**AVIS RELATIF À LA PROTECTION
CONTRE LES EVENTUELS EFFETS NOCIFS ET NUISANCES
PROVOQUÉS PAR LES RAYONNEMENTS NON IONISANTS
GÉNÉRÉS PAR DES ANTENNES ÉMETTRICES STATIONNAIRES**

Commune : FARCIENNES - Exploitant : TELENET GROUP

Référence exploitant : HT1819H

Rapport n° 3583 / 2024

Figure 1 : Vue en plan des lieux de séjour et des points de contrôle

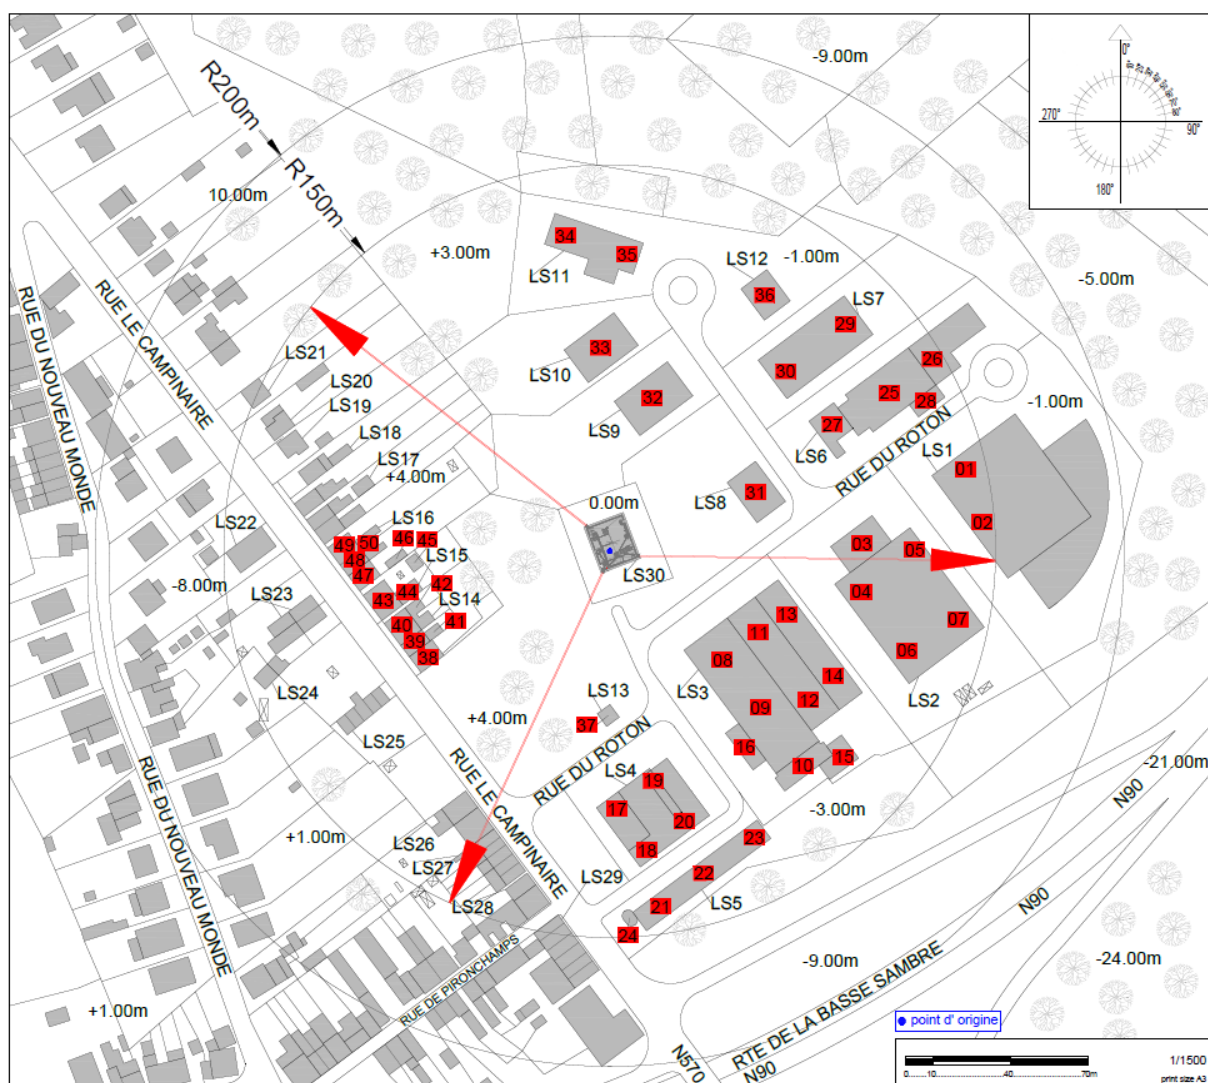
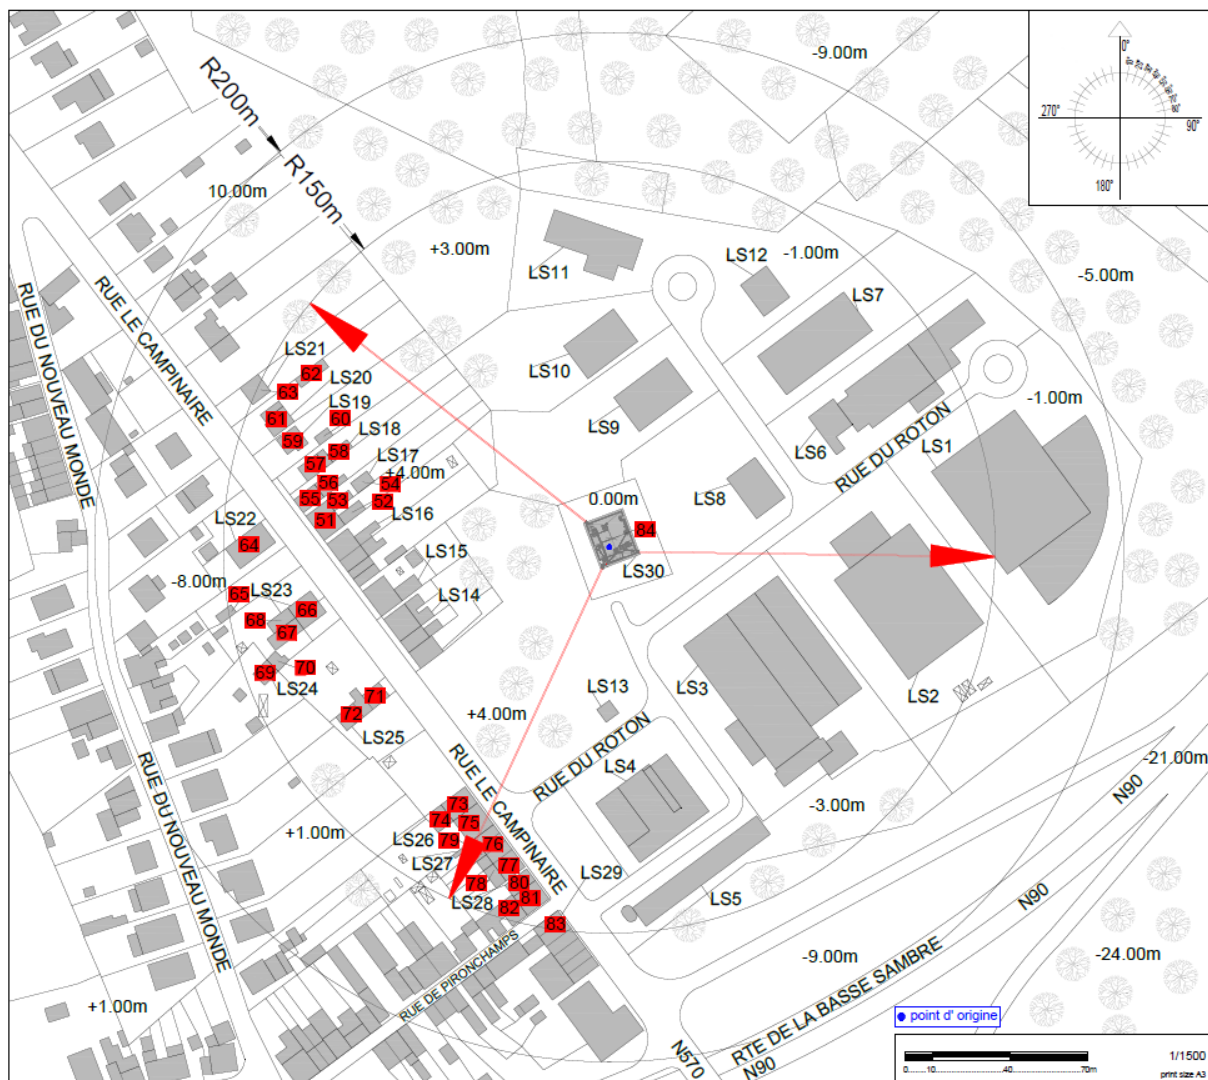
- le numéro du point de contrôle repris sur un des plans de la figure 1;
- le numéro du LS dans lequel se trouve le point de contrôle de la 1^{ère} colonne ;
- l'atténuation d'obstacle prise en compte pour le calcul de l'indice d'exposition dans le LS ;
- le résultat du calcul de l'indice d'exposition.

N° point de contrôle	LS	Atténuation (dB)	Indice d'exposition relatif à la limite par installation IE_i
63	LS21	3,0	0,294
61	LS20	3,0	0,241
59	LS19	3,0	0,181
60	LS19	3,0	0,102
68	LS23	3,0	0,094
57	LS18	3,0	0,094
67	LS23	3,0	0,092
83	LS29	3,0	0,088
66	LS23	3,0	0,070
62	LS20	3,0	0,069
64	LS22	3,0	0,068
65	LS23	3,0	0,065
55	LS17	3,0	0,064
81	LS28	3,0	0,059
2	LS1	3,0	0,054
80	LS28	3,0	0,045
69	LS24	3,0	0,041
1	LS1	3,0	0,040
26	LS6	3,0	0,038
21	LS5	3,0	0,036
51	LS17	3,0	0,034
75	LS26	3,0	0,033
70	LS23	3,0	0,029
28	LS6	3,0	0,027
73	LS26	3,0	0,025
7	LS2	3,0	0,024
3	LS2	3,0	0,024
4	LS2	3,0	0,024
13	LS3	3,0	0,023
31	LS8	3,0	0,022
49	LS16	3,0	0,022
58	LS18	3,0	0,022
77	LS27	3,0	0,021
5	LS2	3,0	0,021
82	LS28	3,0	0,021

En ce qui concerne les antennes de l'installation mentionnées dans le tableau 1, la distance maximale à laquelle la limite pourrait être atteinte, à l'extérieur, est égale à 144,3 m. S'il n'y a pas de LS à une distance inférieure, les antennes respectent forcément la limite d'immission.

Dans le cas des LS situés à l'intérieur des bâtiments, une atténuation d'obstacle est prise en compte et il en résulte que la distance maximale à laquelle la limite pourrait être atteinte se réduit à 102,2 m.

Les résultats de l'évaluation décrite au paragraphe 4 indiquent que les antennes émettrices stationnaires de l'installation faisant l'objet du présent avis ne produisent pas, dans un lieu de séjour, un rayonnement électromagnétique maximum supérieur aux limites fixées à l'article 4 du décret.

En conclusion, les antennes émettrices stationnaires faisant partie de l'installation référencée dans le paragraphe 2 et dont les caractéristiques techniques sont résumées dans le tableau 1 **respectent les limites d'immission** fixées à l'article 4 du décret du 8 décembre 2022 (M.B. du 16.12.2022) modifiant le décret du 3 avril 2009 relatif à la protection contre les éventuels effets nocifs et nuisances provoqués par les rayonnements non ionisants générés par des antennes émettrices stationnaires.
